**Offenlage zum Ausbau der
Nielandstraße 1.BA**
von Kreisverkehr Lindvennweg bis Hohe Heideweg

vom 29.01.2015 bis 18.02.2015

Betreff: Ausbau der Nielandstraße 1. BA

Anlage: - Lageplan

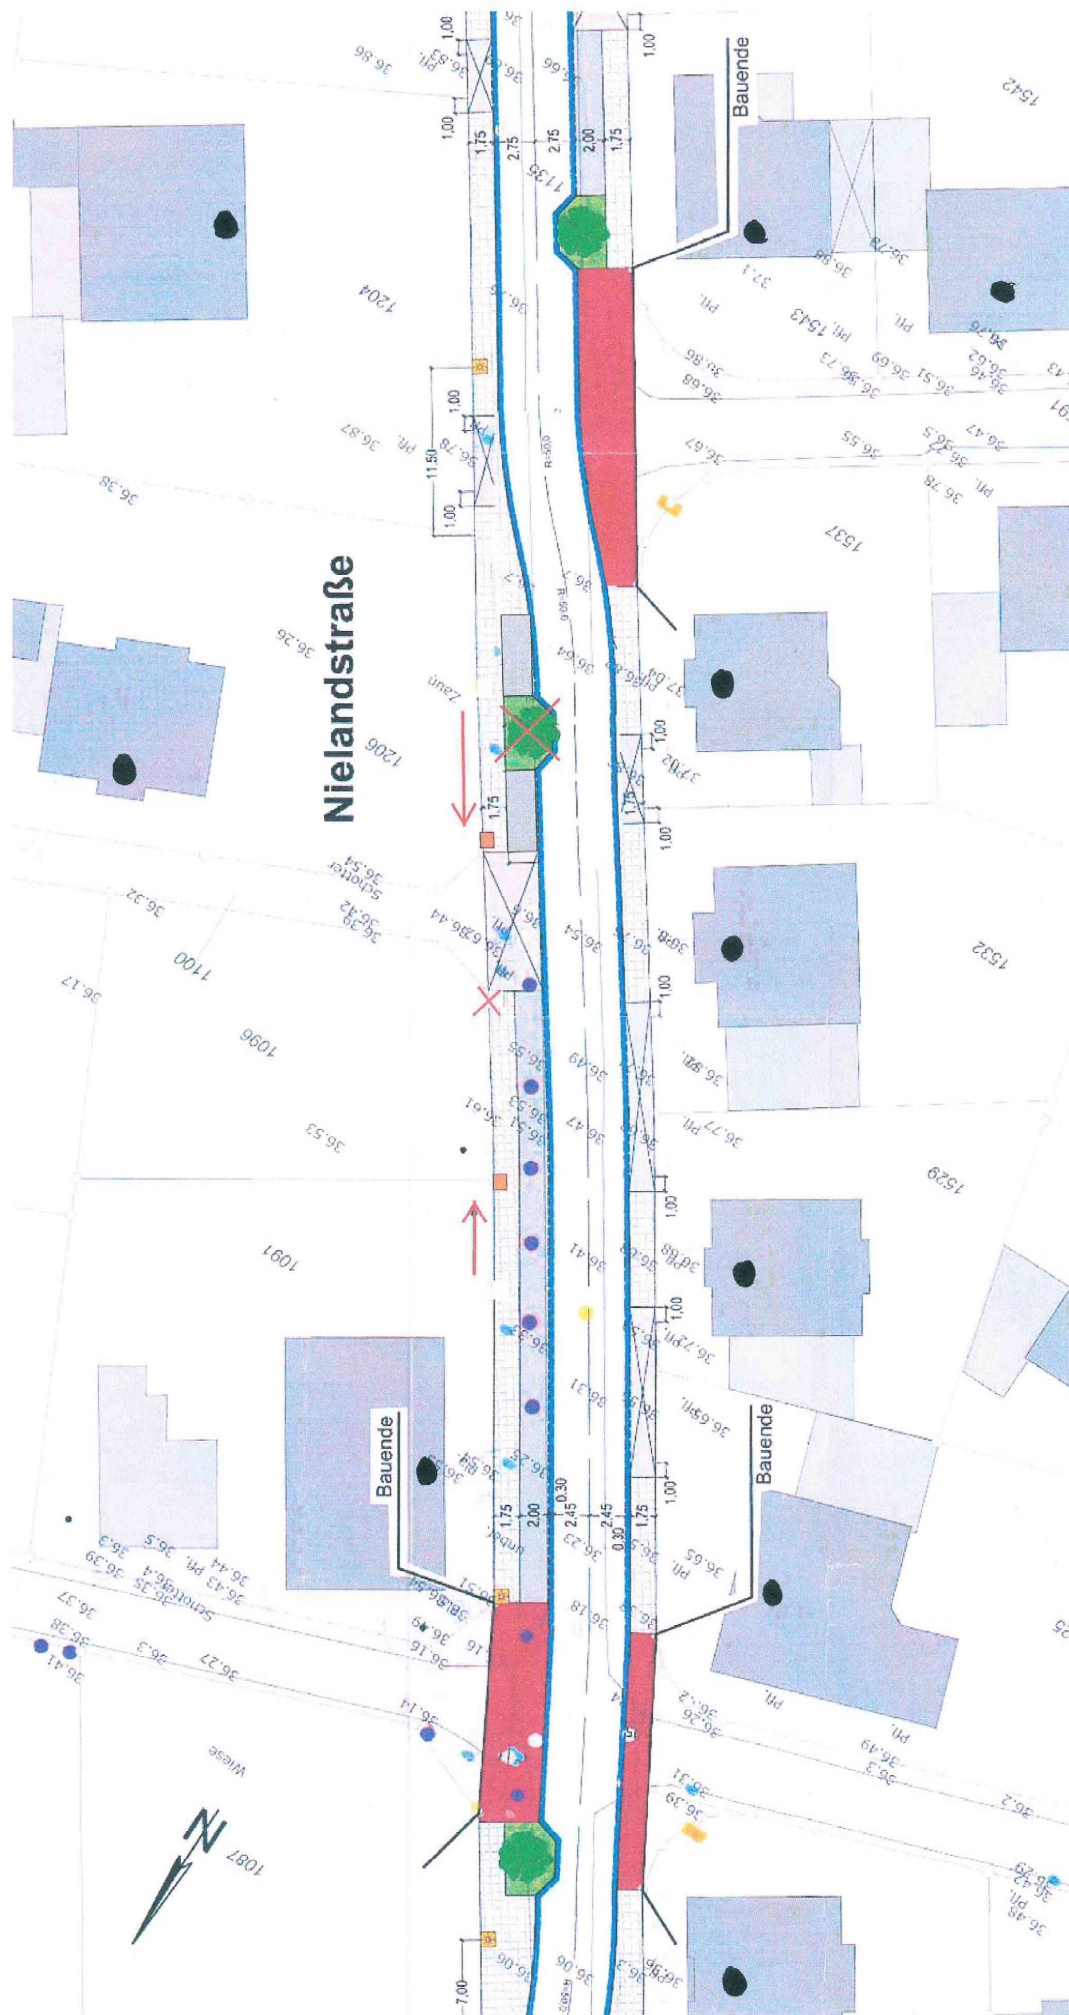
Wir bitten zu prüfen, ob durch die Verschiebung der Fahrbahnverschwenkung in den Kreuzungsbereich Josef-Schepers-Straße zwei zusätzliche Parkflächen geschaffen werden können.

Im Nahbereich der Nielandstraße Haus-Nr. [] und [] sind wenige Parkflächen ausgewiesen. Durch eine Verschiebung der Verschwenkung in den Kreuzungsbereich, wie sie im Kreuzungsbereich Albert-Stienemann-Straße geplant ist, können ohne großen Aufwand und Auswirkungen auf die Planung weitere Parkflächen geschaffen werden.

Wir bitten zu prüfen, ob der Abstand der Beleuchtung auf ca. 30 m im Bereich Kreuzung Hakenbreite bis Kreuzung Josef-Schepers-Straße erhöht werden kann und so eine Leuchte in diesem Bereich entfallen kann.

Ein Abstand der Beleuchtung von 30 m ist in vielen Teilen der Stadt Rheine vorhanden und somit ausreichend. Die Leuchten können auf die Grundstücksecken gesetzt werden. Die Kosten für die Herstellung und die Unterhaltung von einer Leuchte kann eingespart werden.

Wir bitten zu prüfen, ob der Baum in dem geplanten Grünbeet im Bereich Nielandstraße Haus-Nr. [] und [] entfallen kann, da in unmittelbarer Nähe bereits mehrere hohe Bäume in den angrenzenden Gärten vorhanden sind. Sollte dies nicht möglich sein, bitten wir um Mitbestimmung bei der Auswahl der Bäume.
